Oggetto: Risanamento e messa in sicurezza della banchina n. 33b nel piazzale nord del bacino di carenaggio n. 3 - Chiarimenti.

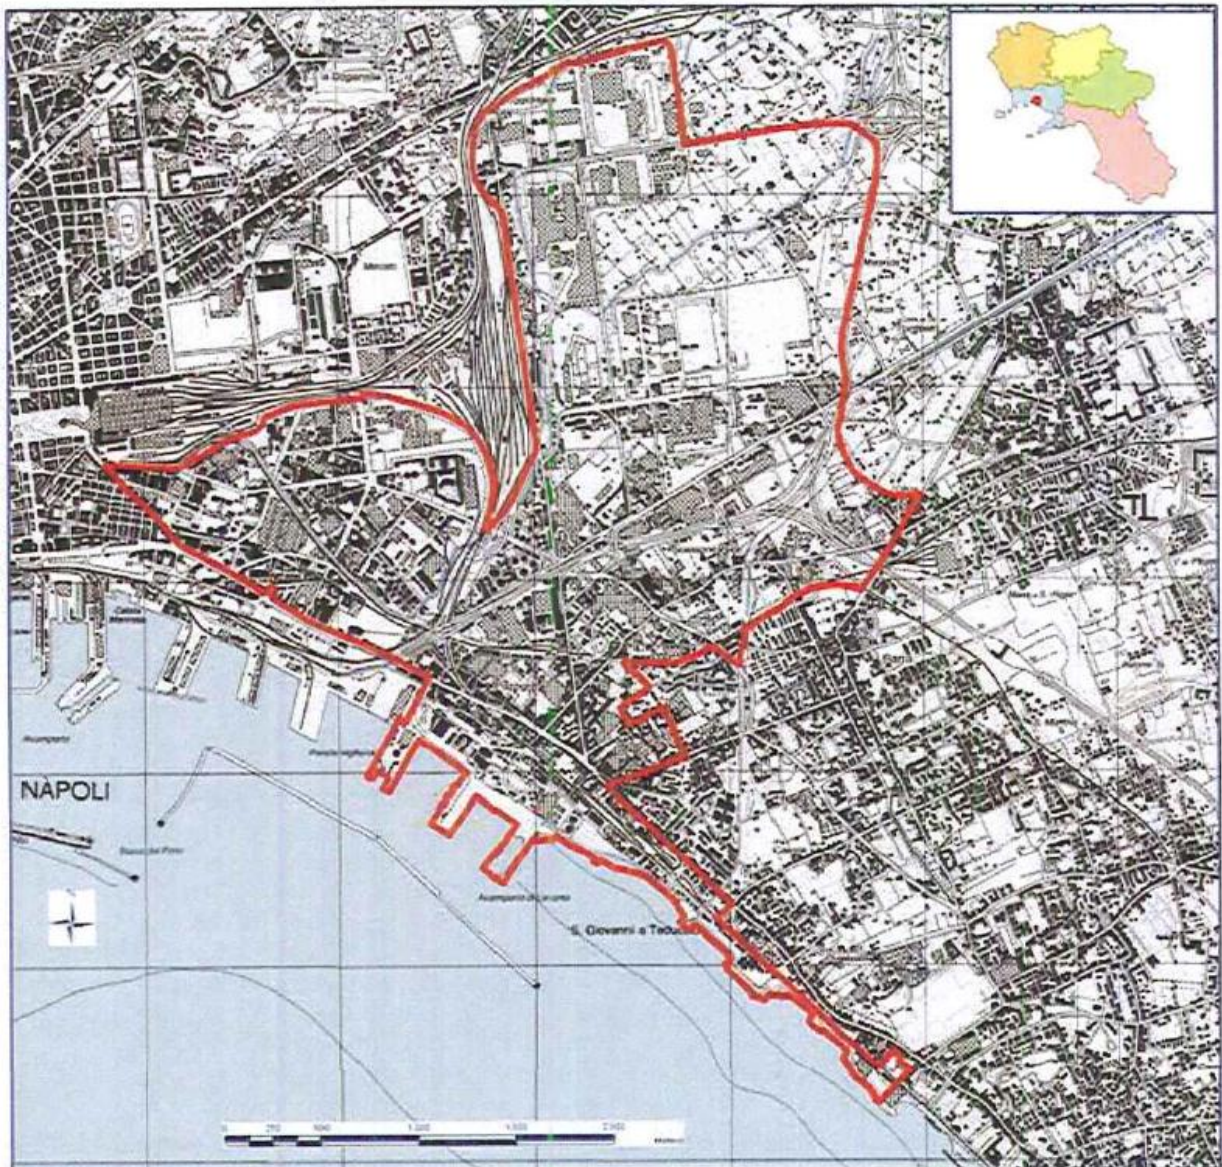
quesito n. 13: Con ordinanza del commissario straordinario per la bonifica dell'area di Napoli Orientale del 29/12/1999 (pubblicata su GU n. 56 del 08/03/2000) è stata perimetrata l'Area SIN di Interesse Nazionale di Napoli Orientale istituita con Legge n. 426 del 1998. Il suddetto decreto individua *"ai fini degli interventi di caratterizzazione, messa in sicurezza, bonifica, ripristino ambientale e monitoraggio previsti dall'art. 8, comma 3, dell'ordinanza del Ministro dell'interno delegato al coordinamento della Protezione civile, n. 2948, del 25 febbraio 1999, le aree dei quartieri orientali della città di Napoli, di Barra, Ponticelli, Poggioreale e San Giovanni indicate nell'allegata cartografia e comprese all'interno del perimetro segnato sulla cartografia stessa con la linea rossa, nonché il litorale e le acque marine costiere antistanti le aree individuate nel limite di 3000 metri dalla costa e comunque entro la batimetrica dei 50 metri"*. L'area oggetto dell'intervento (banchina n.33b) è posizionata all'interno del porto di Napoli sul litorale e sulle acque marine costiere antistanti la perimetrazione del SIN di cui sopra.

Dall'esame della documentazione pubblicata sui siti istituzionali del MATTM e del MIT-Consiglio Superiore dei LL.PP., sull'area SIN di Napoli Orientale, anche in riferimento ad altri progetti che interessano il Porto di Napoli, non emerge alcun documento che escluda l'area oggetto dell'intervento dal perimetro dell'area SIN di Napoli Orientale.

Pertanto si chiede di conoscere, anche ai fini del piano di gestione delle terre e rocce da scavo a norma del Dlgs 152/06, se l'area in oggetto, ovvero lo specchio acqueo interessato dai lavori ricada nell'area SIN di Napoli Orientale ovvero quali siano i provvedimenti che consentono di considerare tale area / specchio acqueo esclusa dall'area SIN.

risposta n. 13: L'area oggetto dell'intervento (banchina n.33b), nella parte a terra è sicuramente esterna alla suddetta perimetrazione del SIN di Napoli Orientale, come si evince dalla planimetria allegata al citata Ordinanza del 29.12.1999 mentre, per quanto riguarda le aree a mare questa amministrazione ha sempre ritenuto, che gli specchi acquei prospicienti le banchine non perimetrare dal SIN fossero anch'essi da considerarsi esterni. Vedi progetti/gare effettuate negli ultimi anni per gli interventi di “Prolungamento ed adeguamento funzionale del molo Flavio Gioia”, “Prolungamento ed adeguamento funzionale del molo G. Bausan”, “Consolidamento statico e adeguamento funzionale della banchina di levante del molo Vittorio Emanuele”, “Adeguamento e ristrutturazione banchina di levante al molo Flavio Gioia e calata Granili”, “Consolidamento statico e adeguamento funzionale della banchina di ponente del Molo Carmine” etc..
